COMPLETAMENTO DEL SISTEMA SCIISTICO DELLA VALSESIA

AGGIORNAMENTO DELL'ACCORDO DI PROGRAMMA
SIGLATO IL 14 NOVEMBRE 2006

VALUTAZIONE AMBIENTALE STRATEGICA - VALUTAZIONE DI INCIDENZA Chiarimenti e integrazioni - Relazione

La presente Relazione, con gli elaborati tecnici e cartografici, è finalizzata a fornire la documentazione integrativa richiesta con lettera protocollo n. 20871/DB10.02 del 10 dicembre 2012, dalla Regione Piemonte, Direzione Ambiente, Settore Compatibilità Ambientale e Procedure Integrate, nell'ambito del procedimento di Valutazione Ambientale Strategica e contestuale Valutazione di Incidenza dell'Accordo di Programma "Completamento del sistema sciistico della Valsesia".

Figura 2.1/1 Soluzione di progetto presentata

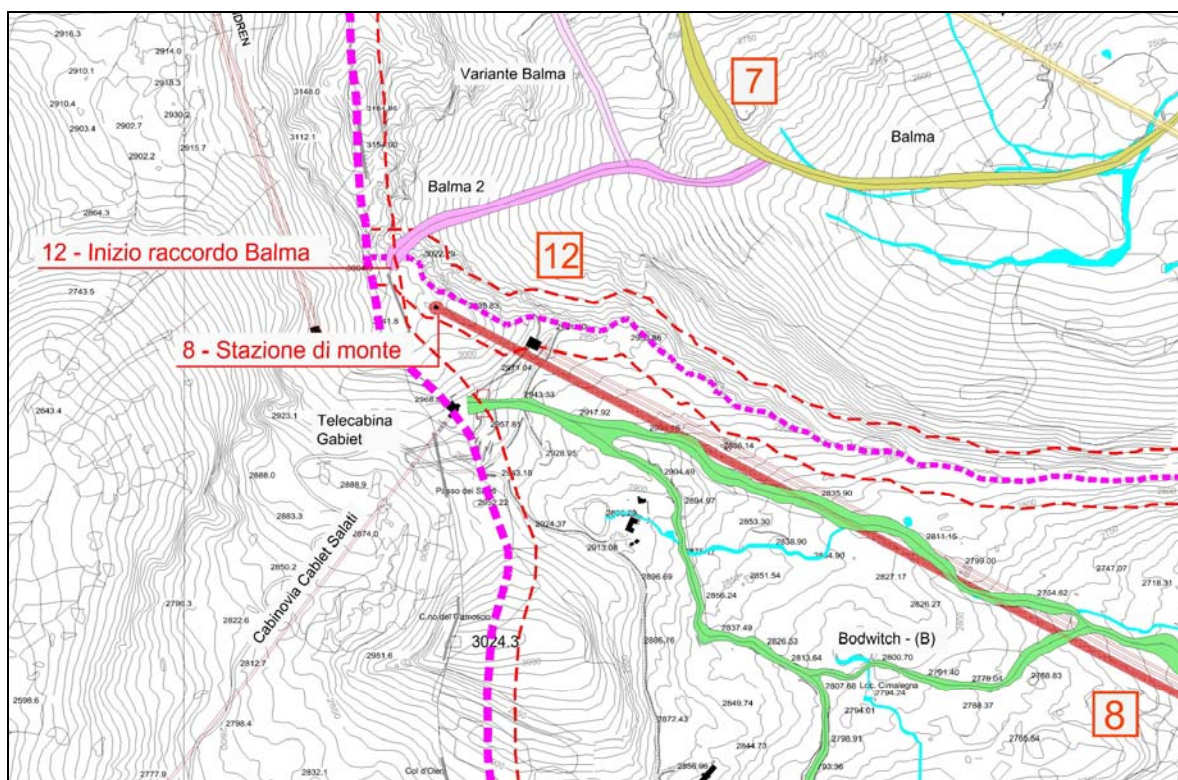
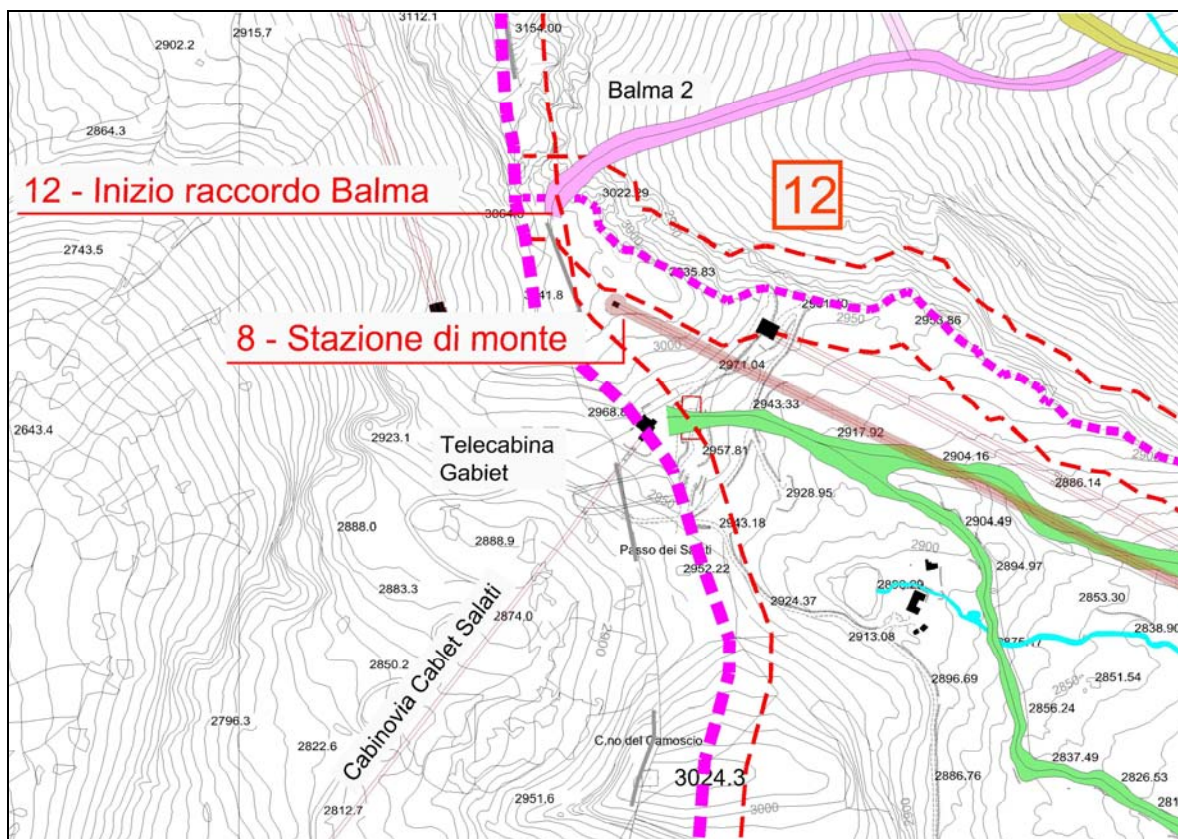
La piena applicazione del vincolo di distanza anche dal crinale secondario è sicuramente possibile con una deviazione del tracciato (si vedano le figure figura 2.1/1 e 2.1/2 seguenti). La deviazione così realizzata porterebbe all'esterno della fascia di vincolo anche le componenti di progetto connesse, sostegni e pista di accesso.

Ove prescritto questa puntuale modificazione dell'opera verrà effettuata. Si evidenzia tuttavia che essa porterebbe a localizzare la stazione in un punto più esposto verso la valle d'Olen, e ad escludere la possibilità di un efficace raccordo con il modellamento locale del terreno. Per gli altri aspetti ambientali si confermano le valutazioni esposte negli elaborati presentati.
